Impianto fotovoltaico flottante “Cave Podere Stanga” nel Comune di Piacenza

INT.SIA.R.08.a

**Coerenza del progetto con il PTC della provincia di
Piacenza: approfondimenti e chiarimenti**

Figura 8. Interferenza del cavidotto interrato in MT con la fascia di rispetto ferroviario

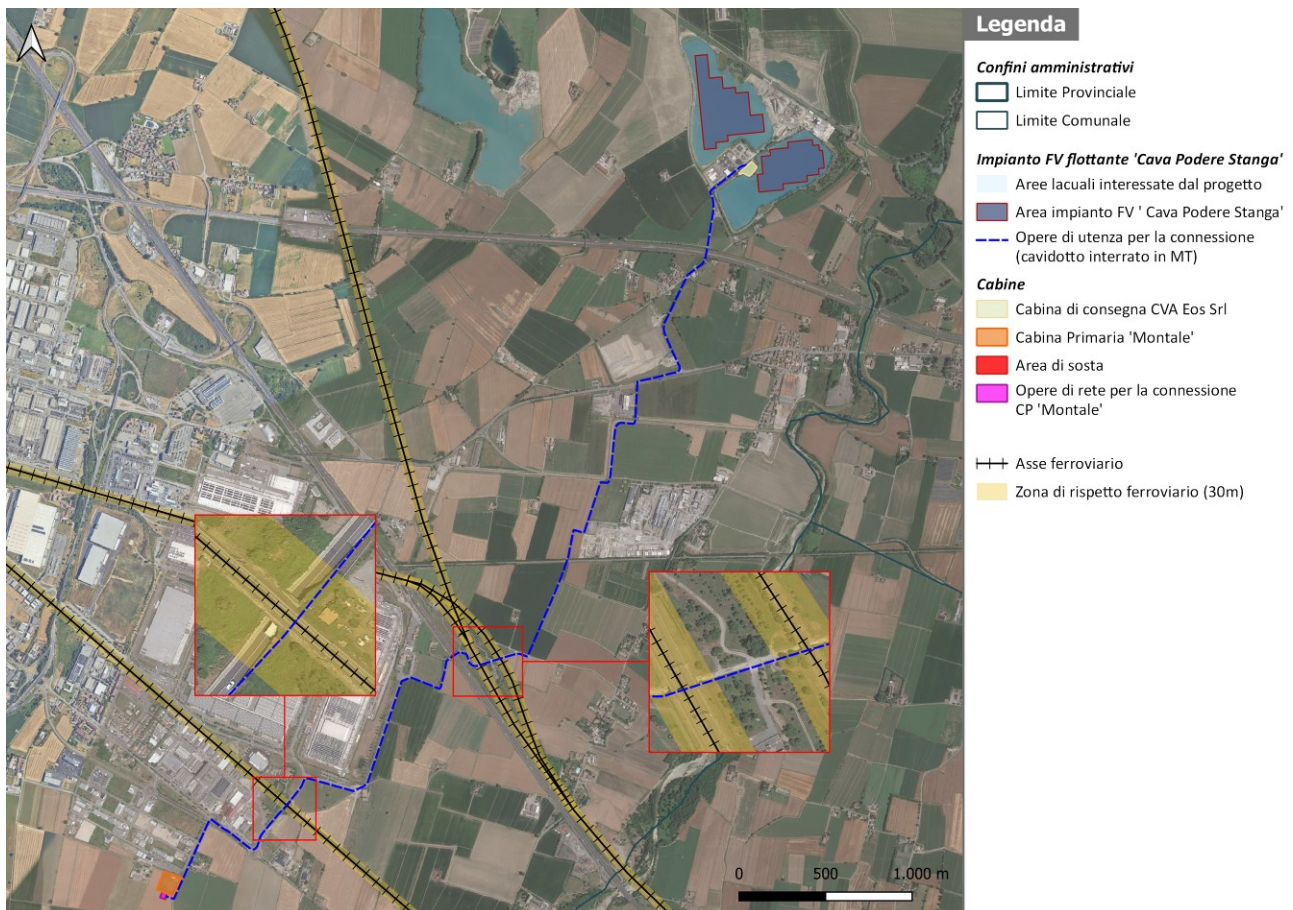
rete ferroviaria e la sua relativa fascia di rispetto (vedi Figura 8), in particolare il cavidotto attraverserà i seguenti tracciati:

- il sottopassaggio esistente su rete ferroviaria ad Alta velocità (T.A.V.);
- la strada Torre della Razza che attraversa sotto la rete ferroviaria ordinaria F.S.

Così come segnalato in precedenza, il cavidotto interrato in MT non interferirà con il tracciato ferroviario – in quanto per l’appunto interrato – né, peraltro determinerà impatti sull’esercizio ferroviario. Il cavidotto interrato in MT, così come la sua costruzione, non costituisce un’opera che possa contribuire alla conduzione di materie pericolose o insalubri.

Per maggiori dettagli si rimanda agli elaborati INT.ODR.T.05.a e INT.ODR.T.03.a, che rappresentano graficamente la posa del cavidotto nei tratti dove questo interferisce con la rete ferroviaria.

Figura 10. Il cavidotto interrato (linea rossa) lungo Via Gaspare Lorenzi e l'ubicazione del pozzo PCP49 (punto arancio). Sotto, in una ripresa da Google Street View si osserva la cantierizzazione con la tesa del pozzo appena realizzato (ripresa fotografica a terra del giugno 2023)

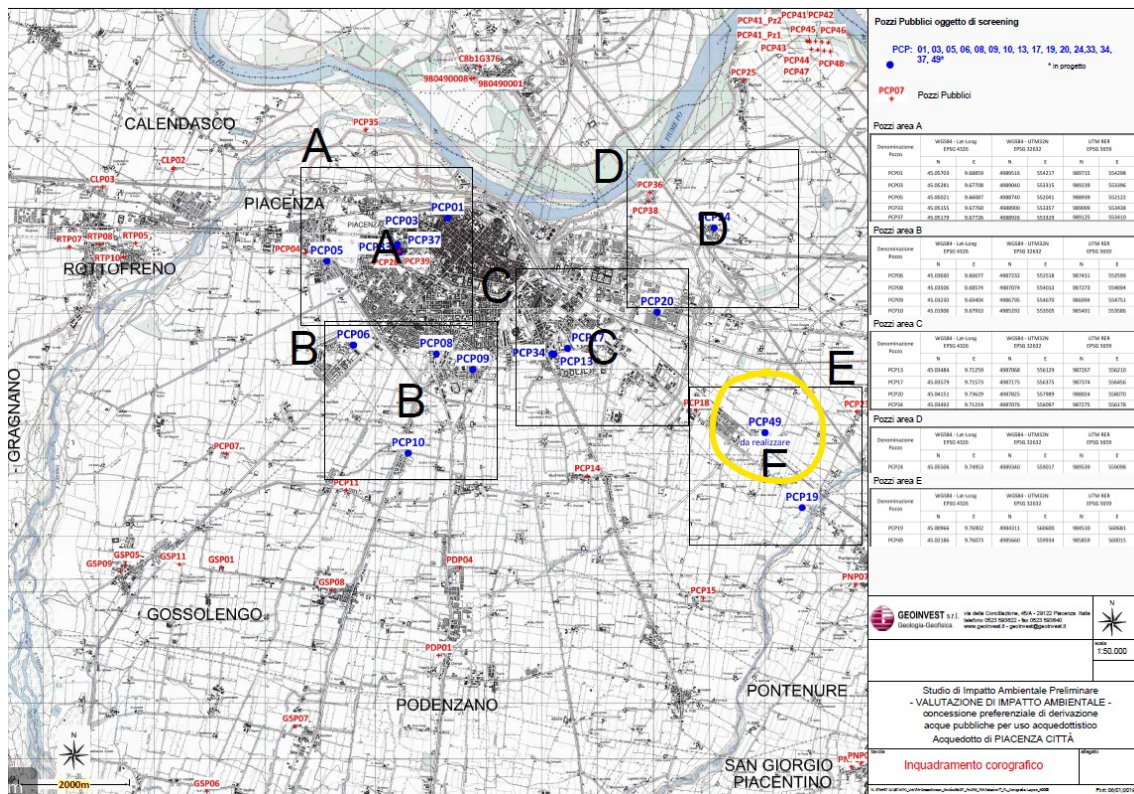
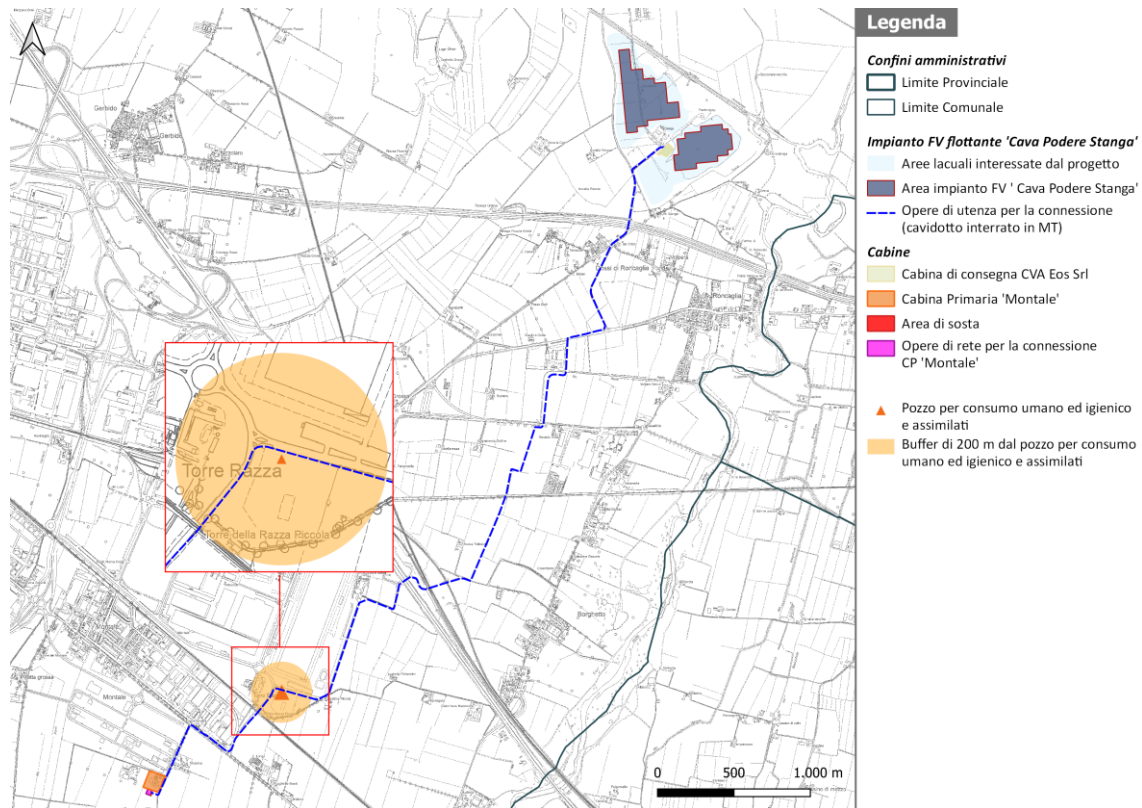
Dalla tavola si nota che il cavidotto interrato in MT ricade nella fascia di rispetto di 200 m dei nuovi pozzi da realizzare, facente parte delle aree di salvaguardia acque per il consumo umano (art. 94 DLgs n. 152/2006 e smi).

La realizzazione delle attività di cantiere per la posa del cavidotto interrato, così come la presenza stessa – a valle della sua realizzazione – del previsto cavidotto interrato in MT non appare, in alcun

modo, in contrasto con le prescrizioni e i divieti di norma previsti per le c.d. zone di rispetto da punti di approvvigionamento idrico a scopo potabile.

Sarà in ogni caso cura del proponente procedere, in fase di autorizzazione unica ex art. 12 del DLgs n. 387/2003, procedere – se dovuto – alla predisposizione di specifica richiesta di autorizzazione agli Enti competenti per l’interferenza del cavidotto in MT con la c.d. zone di rispetto da punti di approvvigionamento idrico a scopo potabile.

Figura 13. Posizionamento attuale dei sostegni delle linee elettriche a media e alta tensione rispetto al progetto di impianto fotovoltaico flottante e relative opere di rete

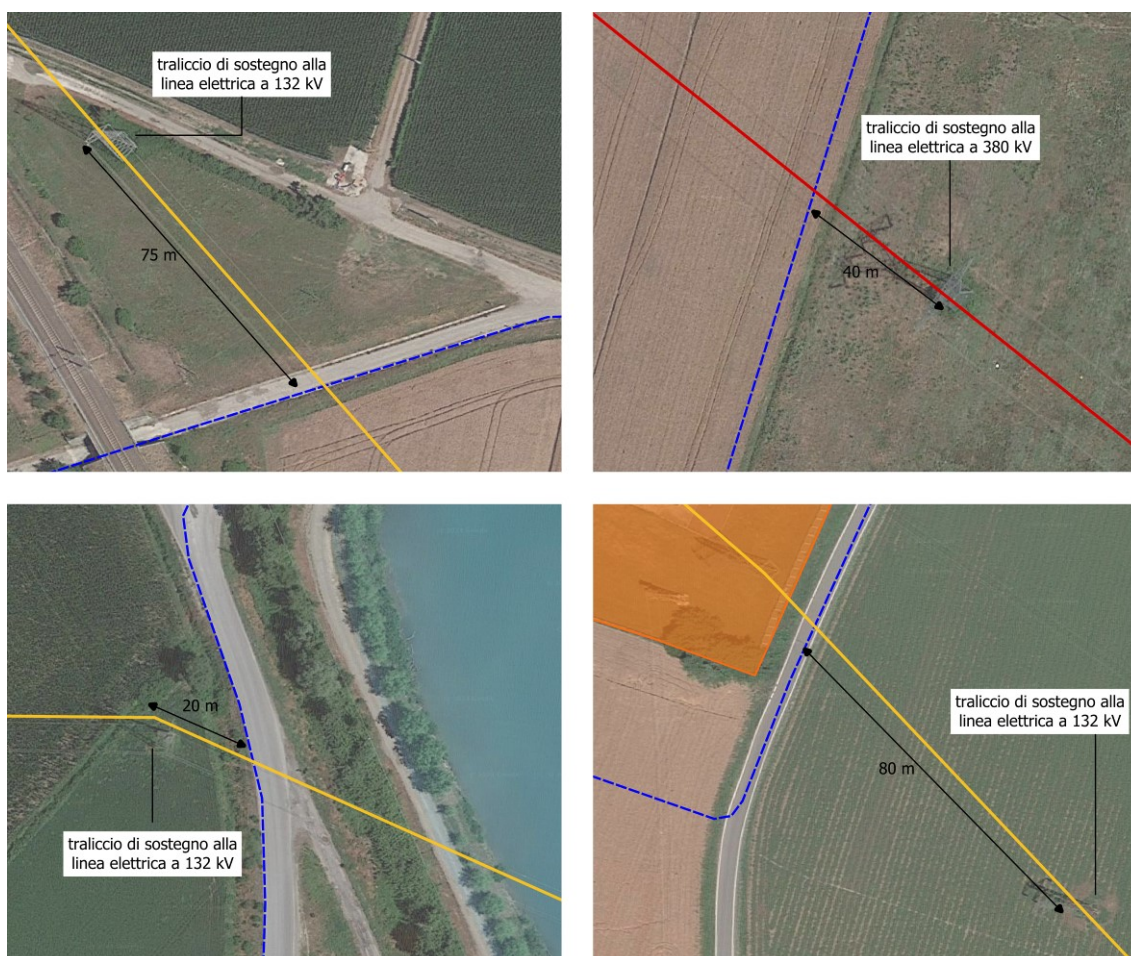
Inoltre, dalle disposizioni normative prescritte dal PTCP, si chiede di valutare l’eventuale interferenza con i sostegni delle linee presenti; a tal proposito in Figura 13 è riportato un dettaglio del posizionamento dei sostegni delle linee rispetto al tracciato del cavidotto e delle cabine, e – come si può notare – nessun dei sostegni presenti interferisce con l’area di impianto, con la cabina primaria ‘Montale’ e con il cavidotto, ma tutti si trovano in prossimità di tali tralicci.

A tal fine con riferimento al cavidotto interrato in MT, si osserva che questo sarà completamente interrato e posto in opera privilegiando la viabilità esistente e in parte anche in aree agricole (circa 2,15 km dei totali 6,7 km di sviluppo lineare). La posa del cavidotto non determinerà comunque impatti sulla rete elettrica.

Figura 14. Cartografia di Piano - Tavola A2.2 Assetto vegetazionale. Fonte: PTCP Piacenza

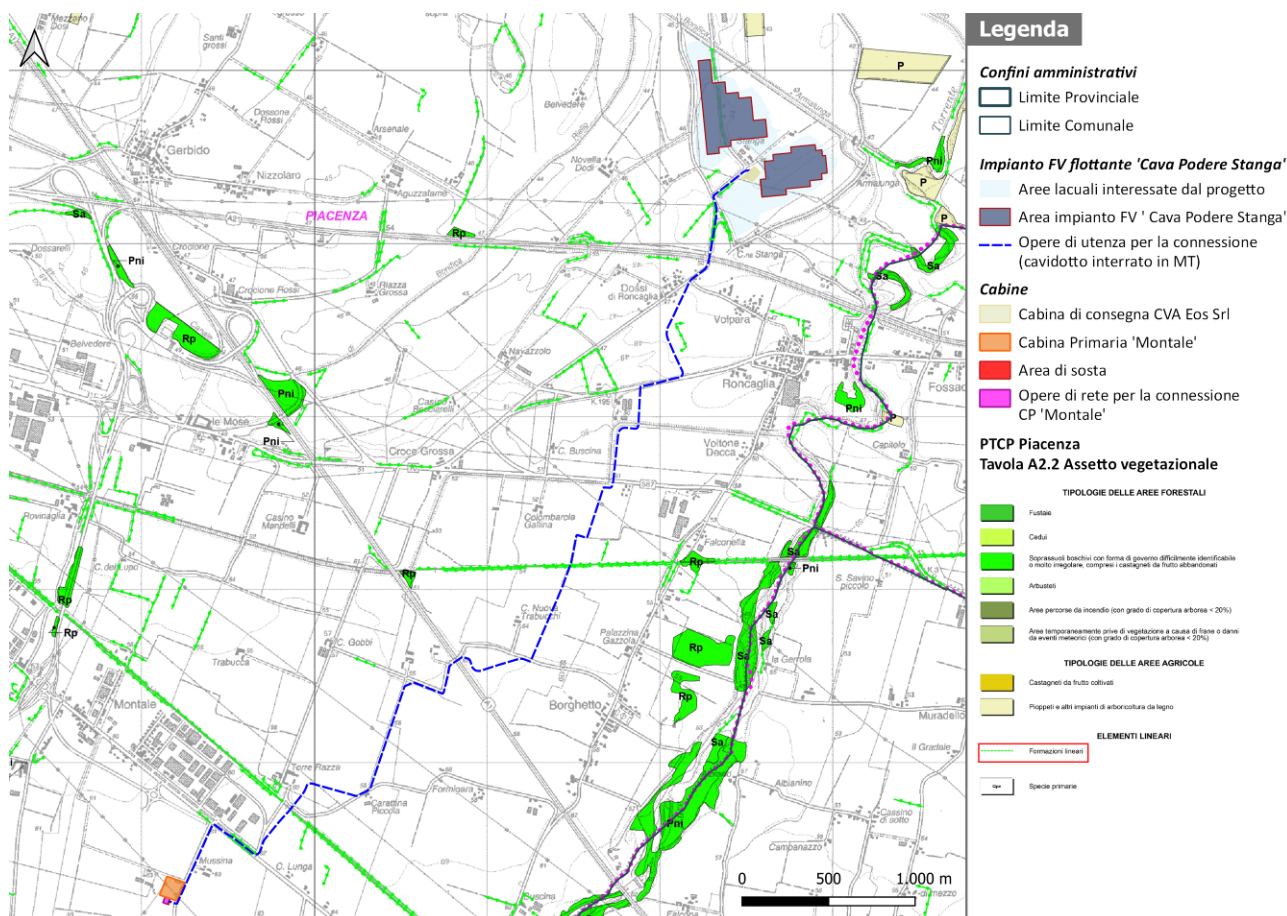
Secondo la Cartografia di Piano - *Tavola A2.2* riguardante *l’assetto vegetazionale* del PTCP di Piacenza, si può notare che sia l’area di impianto che il cavidotto interrato interferiscono con formazioni vegetazionali lineari (vedi Figura 14).

- il cavidotto interrato in MT interferisce o si pone in prossimità, nel suo percorso, con n. 5 elementi vegetazionali lineari individuati in tavola A2.2 del PTCP di Piacenza (vedi Figura 15). Il sopralluogo condotto ha potuto evidenziare quanto segue:

L'assenza – come sopra meglio discusso – di interferenze dirette dell'infrastruttura energetica con gli elementi vegetazionali lineari individuati dalla tavola A2.2 del PTCP di Piacenza colloca l'intervento in una dimensione di piena coerenza con quanto previsto dalle NTA del PTCP di Piacenza espresse negli articoli 8 e 9.

Figura 20. Tavola A1.2 Tutela ambientale, paesaggistica e storico culturale. Fonte: cartografia di Piano del PTCP di Piacenza

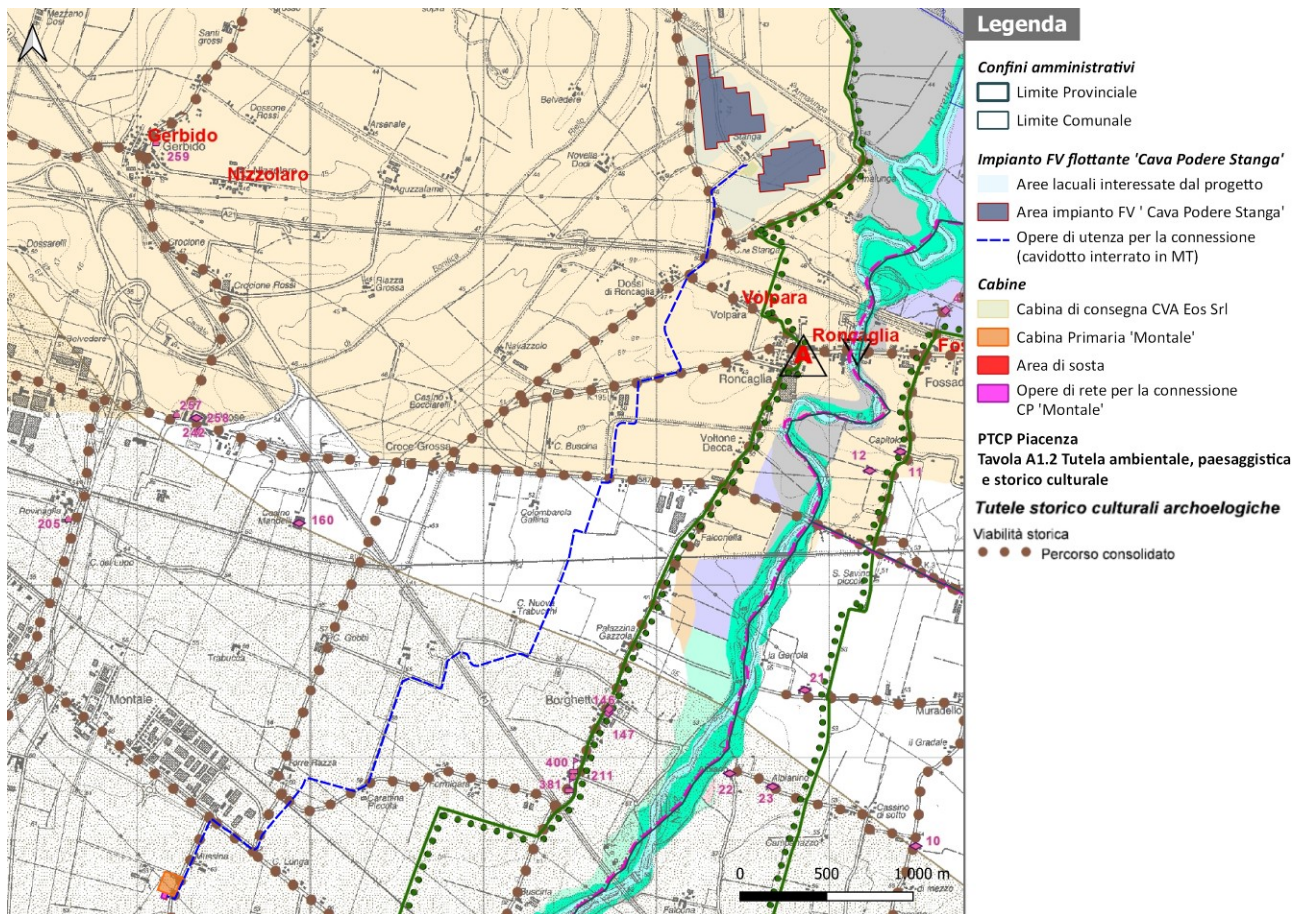
Dalla tavola si nota che l'area di impianto e la cabina primaria 'Montale' non risultano interferire con viabilità storiche, mentre il cavidotto interrato in MT, risulta interferire più volte con tale viabilità. (Figura 20).

Il cavidotto interrato in MT, seppur interferente planimetricamente in più punti con la viabilità storica rappresentata in tavola A1.2 del PTCP di Piacenza, non prevede interventi in contrasto con la disciplina di piano: il cavidotto, infatti, non determinerà alcuna soppressione o chiusura della viabilità storica.

Figura 22. Aree tutelate per legge art. 142 DLgs 142/2004 – lett. c) i fiumi, i torrenti, i corsi d’acqua e relativa fascia di rispetto di 150 m dai corsi d’acqua

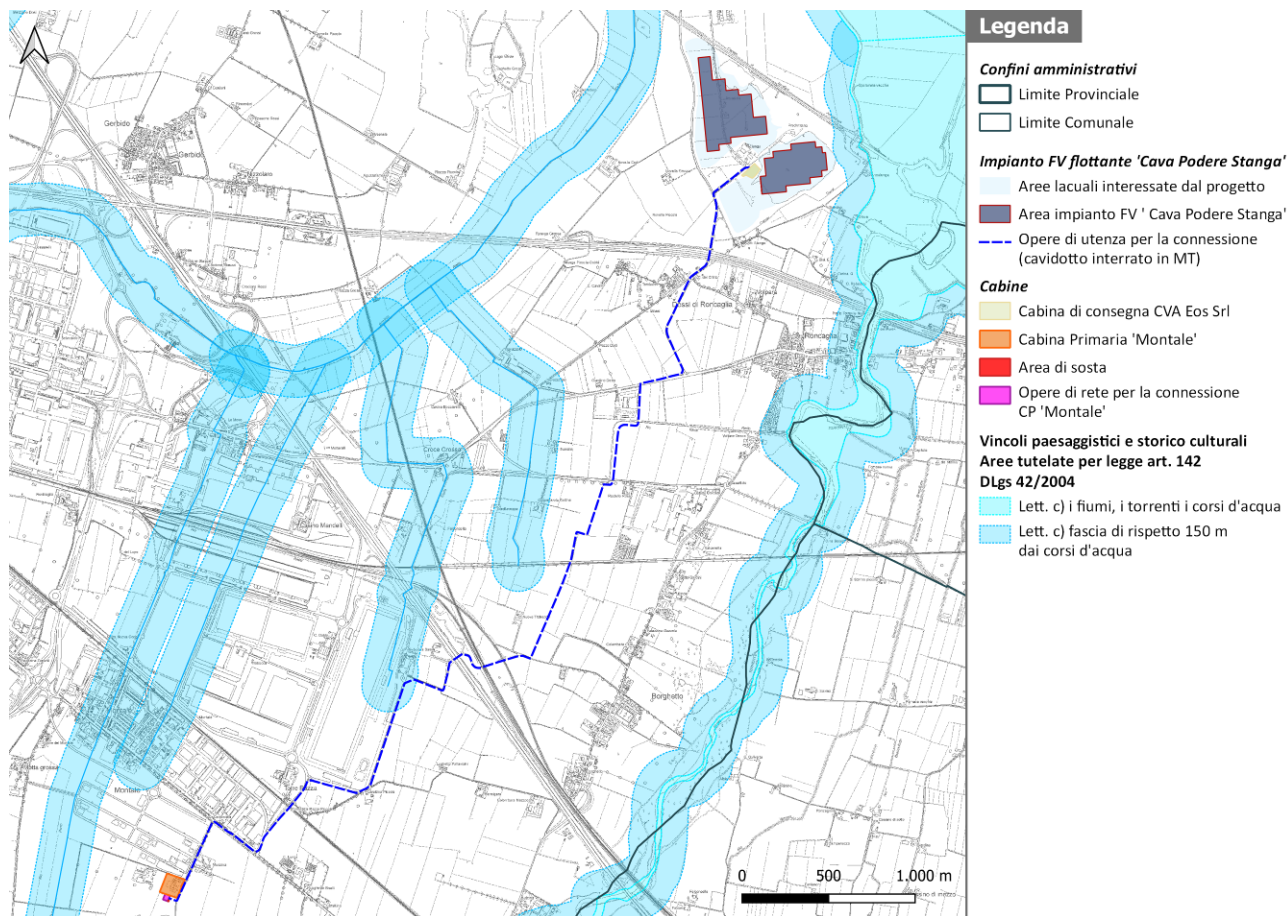
Come mostra la Figura 22, l’impianto fotovoltaico flottante e la ‘CP Montale’ non interferiscono con aree tutelate per legge; a differenza delle opere di rete – il cavidotto interrato in MT – che interferisce per un breve tratto (circa 245 m) con la fascia di rispetto di 150 metri, di cui all’art.142 comma 1, lettera c) del DLgs 42/04 è stata effettuata secondo una metodologia condivisa con il MIC, ai fini dell’adeguamento del Piano Paesaggistico Territoriale Regionale al Codice dei beni culturali e del paesaggio.

Sebbene si osservi una interferenza diretta del tracciato del cavidotto interrato in MT con la fascia di rispetto di 150 m dai corsi d’acqua (art. 142, co. 1, lettera c) del DLgs n. 42/2004 e smi) si segnala che, coerentemente con quanto previsto dall’art. 1 del DPR n. 31/2017, tali interventi non prevedono l’acquisizione di autorizzazione paesaggistica in quanto riconducibili alla fattispecie degli interventi in Allegato A al punto A.15: “fatte salve le disposizioni di tutela dei beni archeologici nonché le eventuali specifiche prescrizioni paesaggistiche relative alle aree di interesse archeologico di cui all’art. 149, comma 1, lettera m) del Codice, la realizzazione e manutenzione di interventi nel sottosuolo che non comportino la modifica permanente della morfologia del terreno e che non incidano sugli assetti vegetazionali, quali: volumi completamente interrati senza opere in soprasuolo; condotte forzate e reti irrigue, pozzi ed opere di presa e prelievo da falda senza manufatti emergenti in soprasuolo; impianti geotermici al servizio di singoli edifici; serbatoi, cisterne e manufatti consimili nel sottosuolo; tratti di canalizzazioni, tubazioni o cavi interrati per le reti di distribuzione locale di servizi di pubblico interesse o di fognatura senza realizzazione di nuovi manufatti emergenti in soprasuolo o dal piano di campagna; l’allaccio alle infrastrutture a rete. Nei casi sopraelencati è consentita la realizzazione di pozzetti a raso emergenti dal suolo non oltre i 40 cm”.
